DIPARTIMENTO AMBIENTE E PROTEZIONE CIVILE

Settore Ecosistema Costiero e Acque

Oggetto**:** **S928 -** Procedimento di Verifica di assoggettabilità a VIA sul progetto relativo alla realizzazione di un impianto per la produzione di conglomerato bituminoso e cementizio in aree ex cava Bergamasca loc. Bevera Comune di Ventimiglia (IM).
Proponente: Masala srl – Camporosso
Verifica adeguatezza e completezza documentale. *Riscontro*

Figura 2 – Dettaglio area intervento estrapolato dalla pag.12 della Relazione di Screening

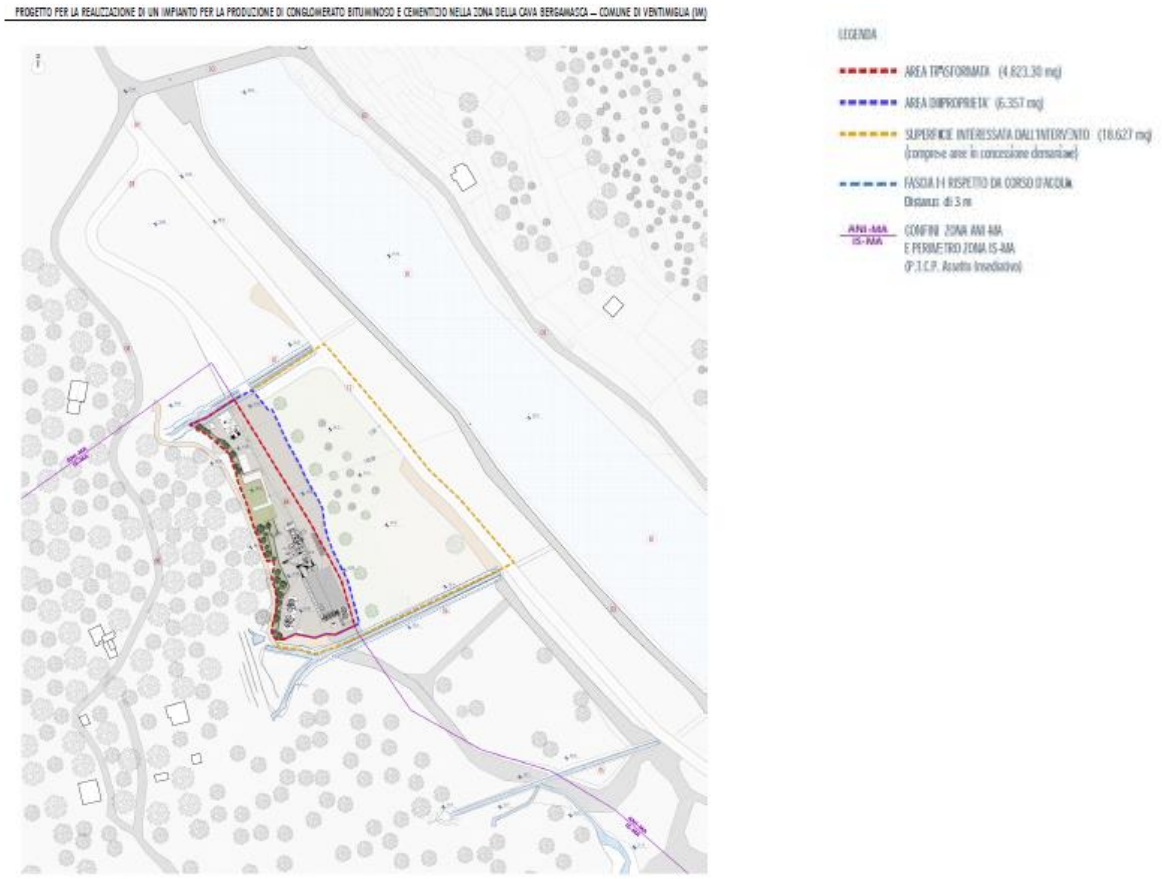
Dall'immagine di pag. 12 della Relazione di Screening e dalla relativa legenda sembrerebbe che l'intervento interessi anche un'ampia area ripariale fino all'alveo del Torrente Bevera. Si chiede pertanto di chiarire meglio se e come l'intervento interessi l'area tratteggiata in giallo.

- integrare la Relazione di Screening specificando meglio se e come l'intervento di che trattasi interessa anche l'area tratteggiata in giallo nella figura di pag.12 della suddetta relazione.
